Title		
Size A4	Number	Revision
Date:	19/01/2012	Sheet of
File:	M:_ROBOT\.\2012_PerfUSB.SchDoc	Drawn By:

ROBOT ESEO 2012

Perf_USB_UART

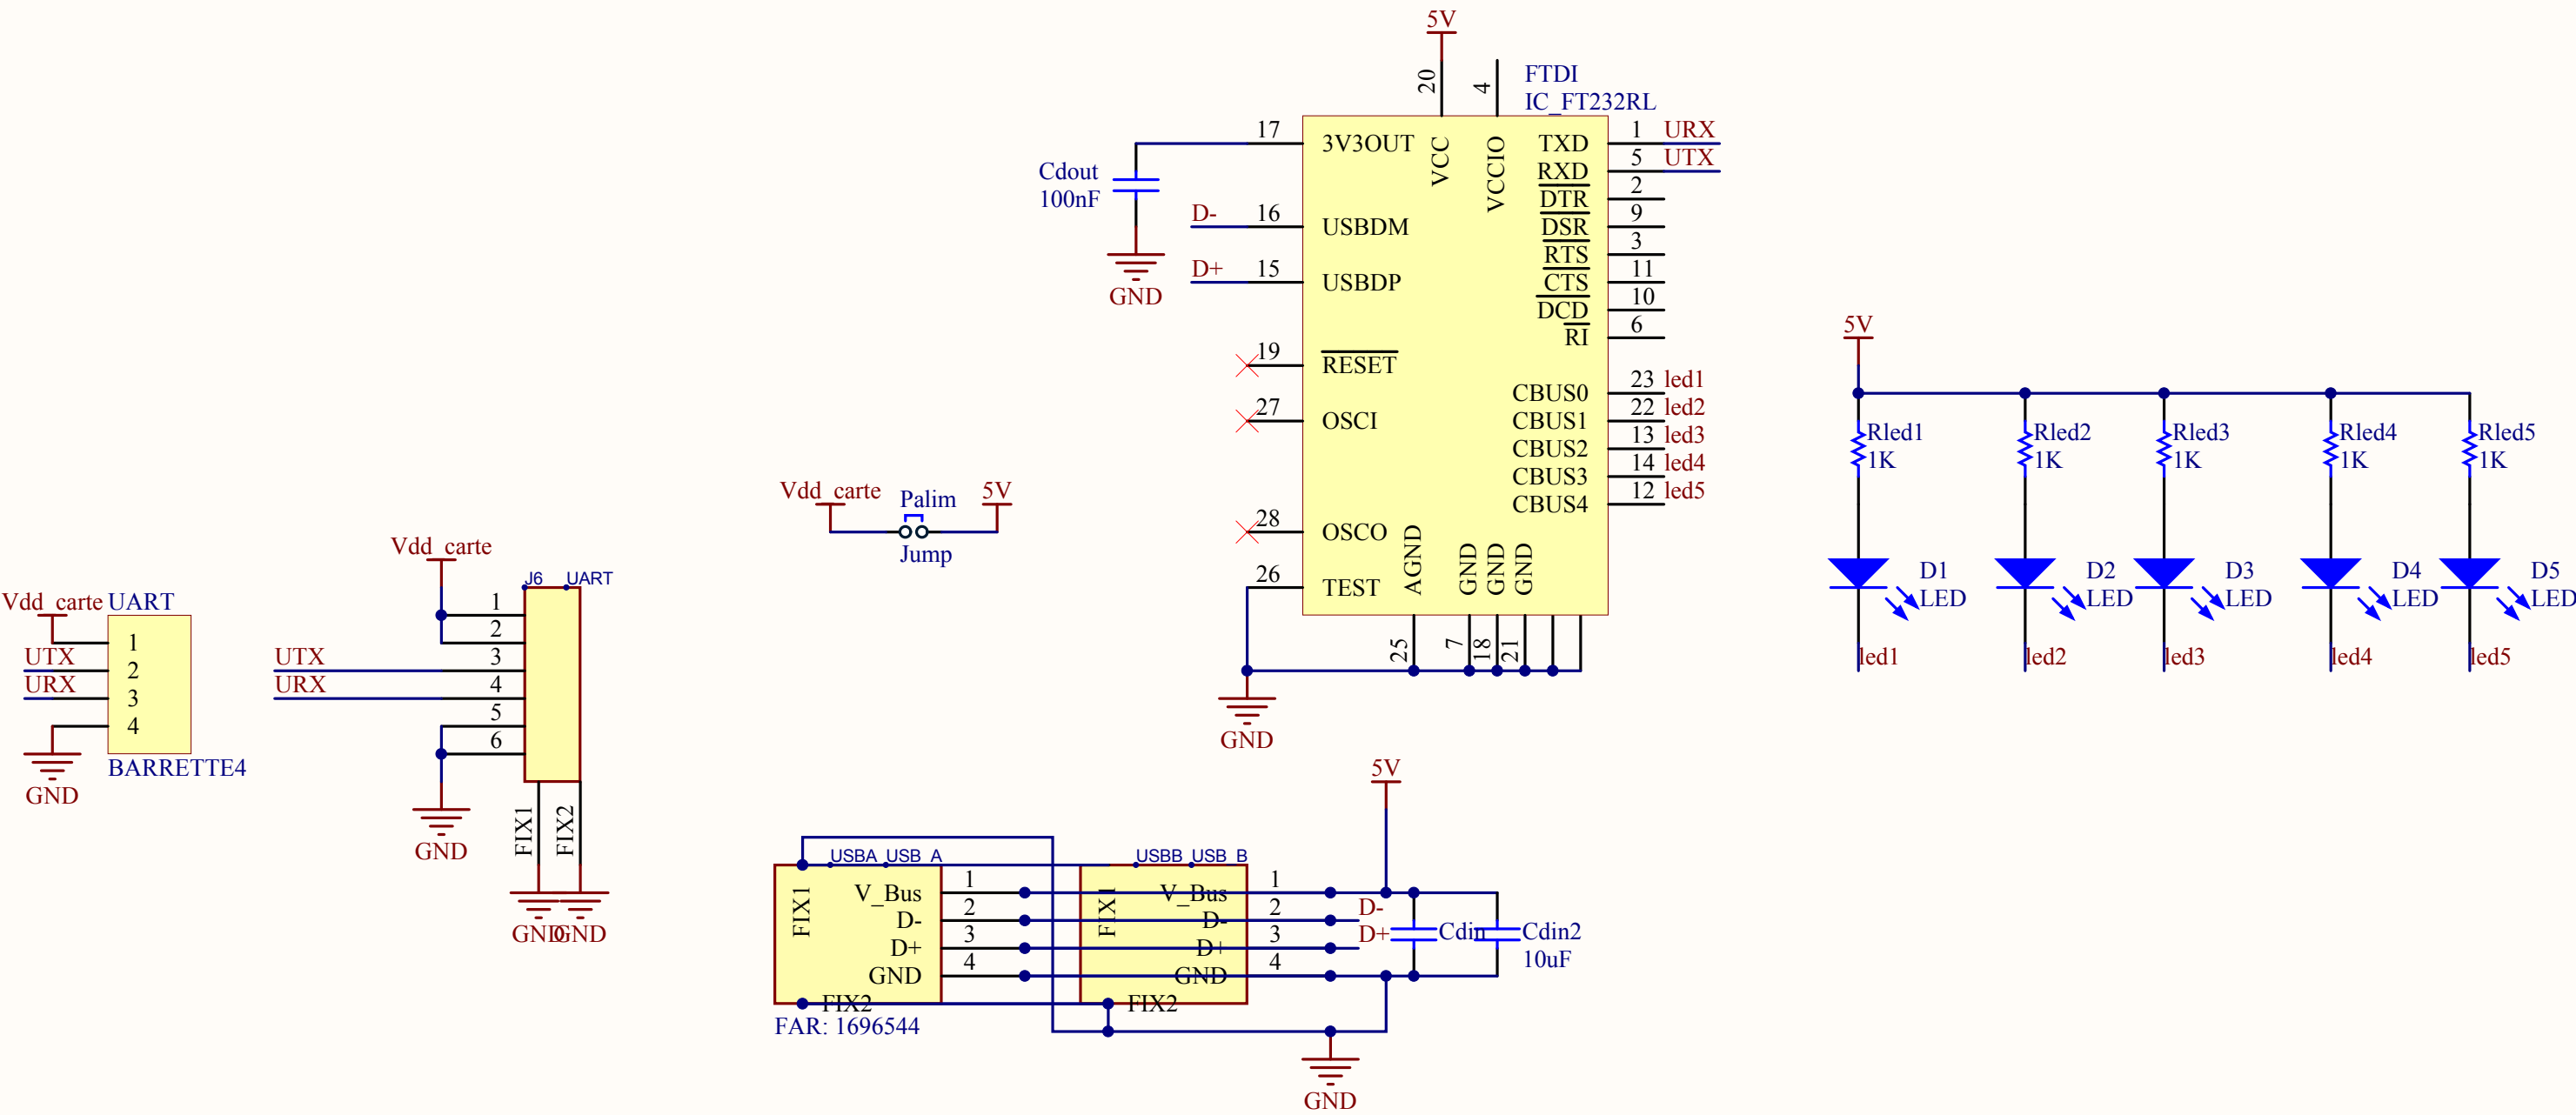
ATTENTION, sur les perf usinées en 2011, il y a une inversion RX TX
la faute est ici corrigée...
